CIRCULAR Nº 9 – RESPUESTAS A CONSULTAS**LIC. Nº: 33/22****OBRA: “NUEVO HOSPITAL DR. ALFREDO RIZO ESPARZA”****CONSULTA 1:**

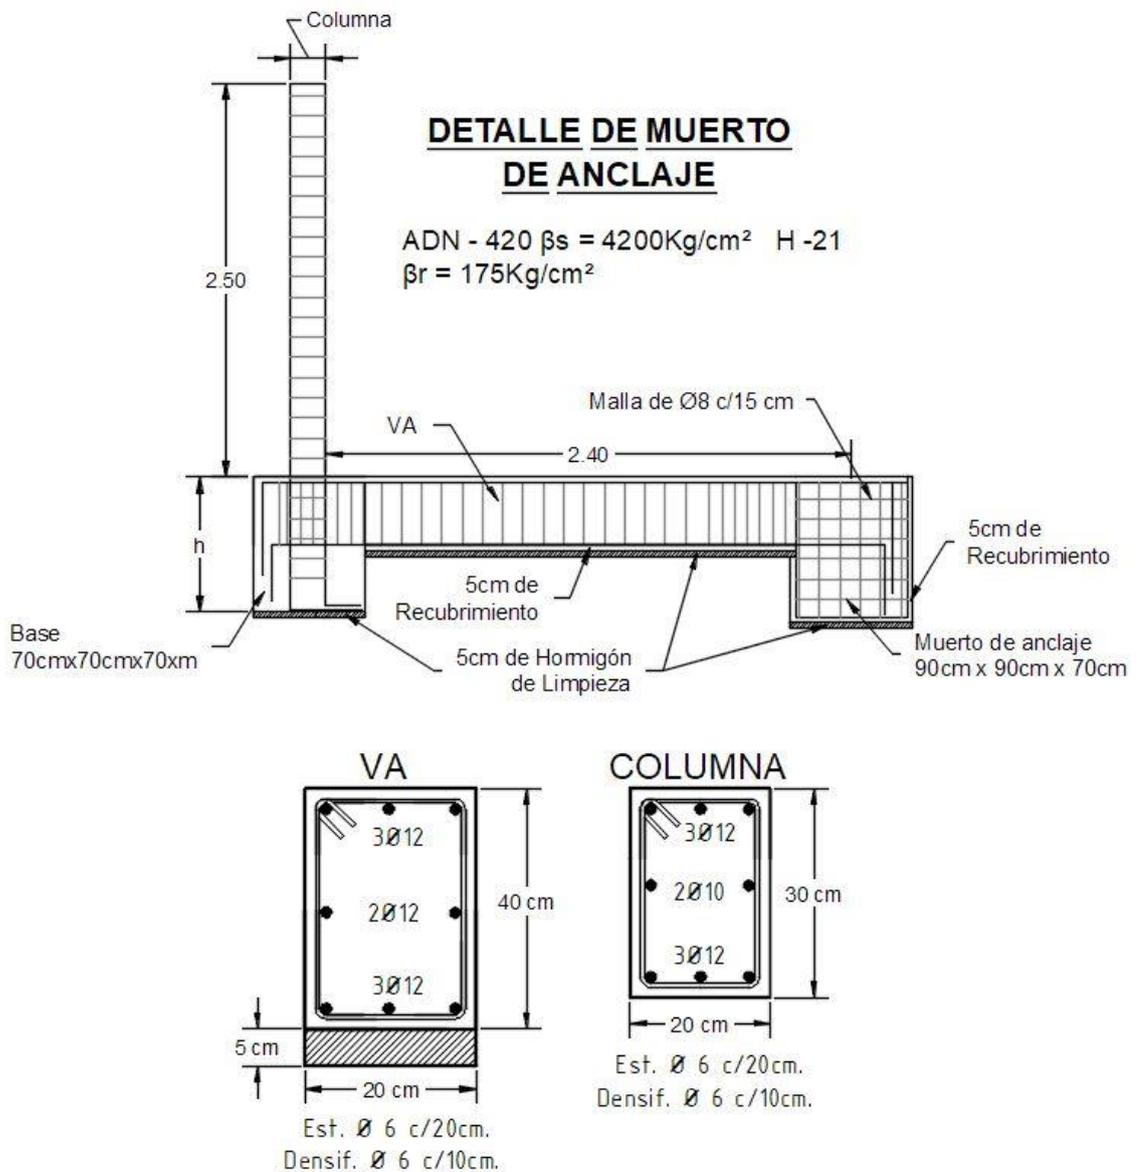
Se solicita plano con detalles de fundaciones de cierre de mampostería exterior del predio.

Se adjunta Detalle.

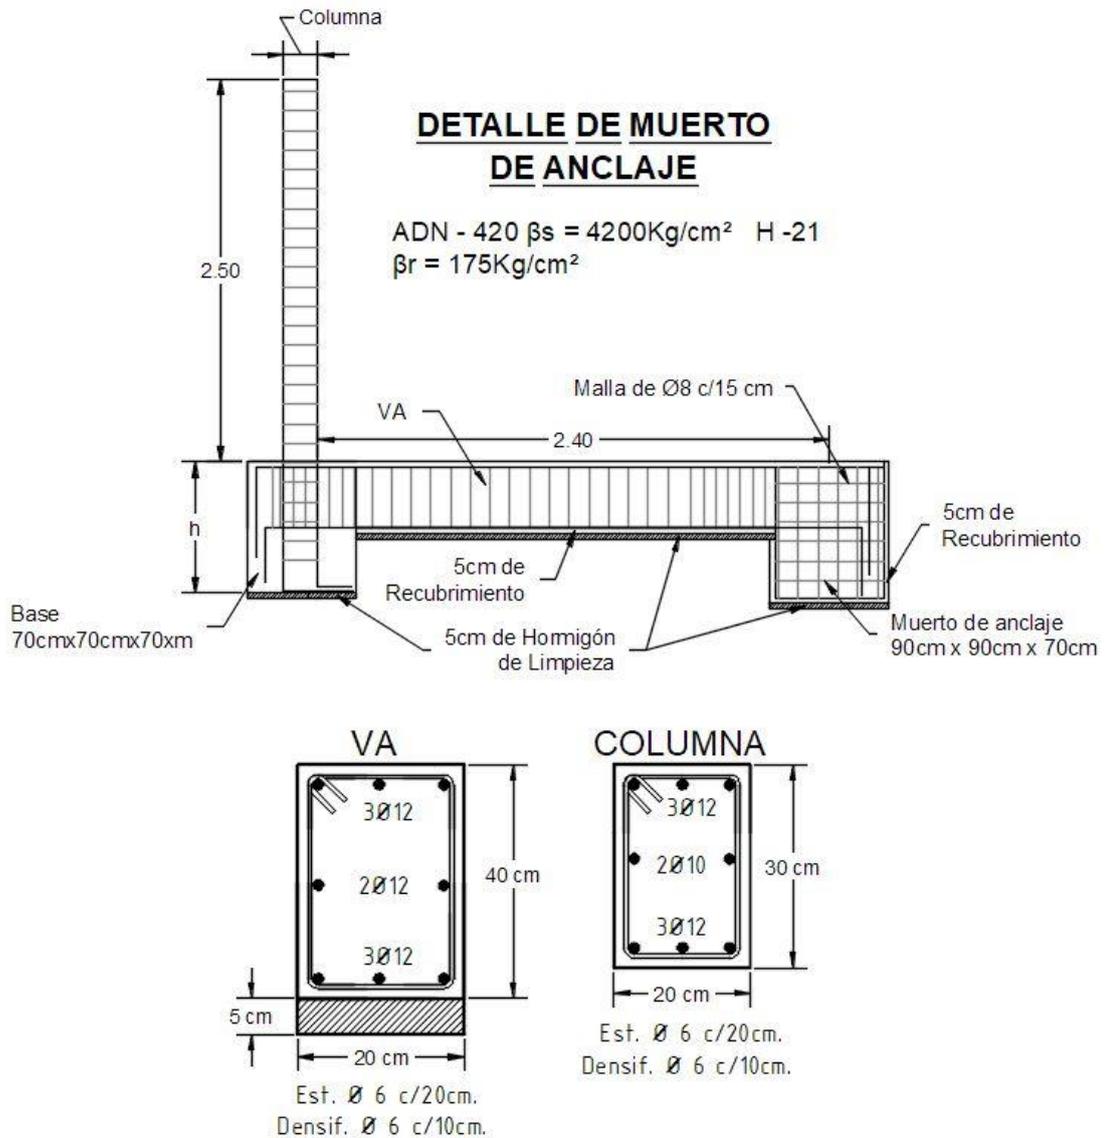
Se solicita plano con detalles de fundaciones de cierre de mampostería exterior del predio.

Se adjunta detalle.

DETALLE DE ESTRUCTURA METÁLICA
VIGA VM1

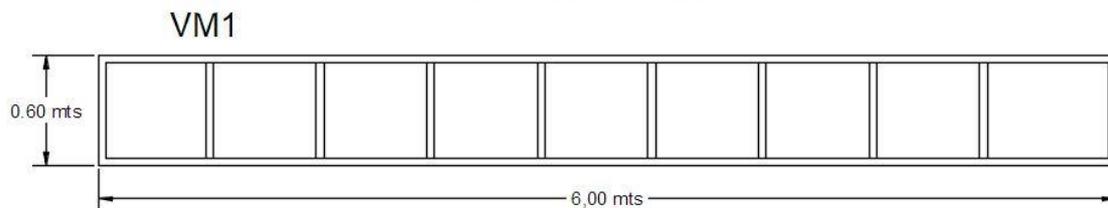
En plano de Estructura E-007 encontramos el detalle de “VM” correspondiente a la sala de Urgencias, pero no coincide con la mencionada “VM” a la que se hace referencia en la recepción de ambulancias. ¿Podrían dar detalles de que “cercha o perfil” se utilizará para la recepción de ambulancias?

La cercha corresponde a la VM1, se adjunta detalle.

Acero F-24 $\sigma_{adm} = 1375 \text{ kg/cm}^2$

CORDÓN SUPERIOR: 80*80*2.5

CORDÓN INFERIOR: 80*80*2.5

MONTANTES: 80*80*2.5
